西名古屋火力発電所リフレッシュ計画

環境影響評価準備書

<正誤表>

平成25年2月

第 3.1-27 図(2) 陸域の動物の重要な種の確認位置 (鳥類)

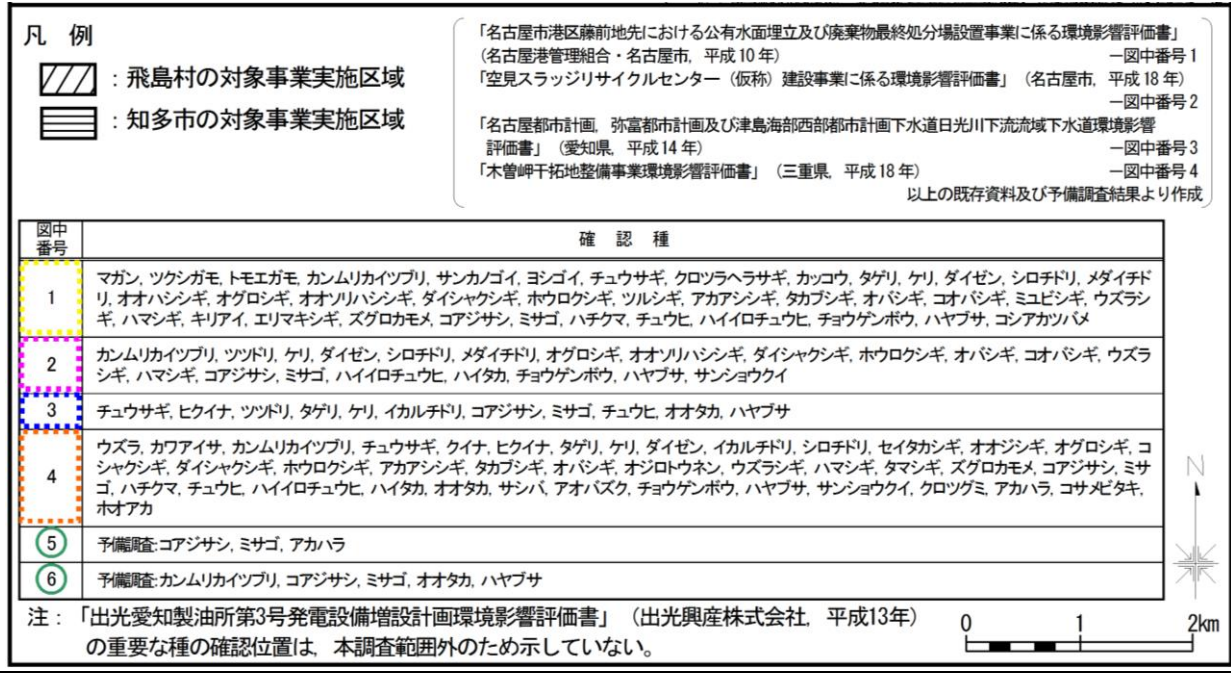
誤
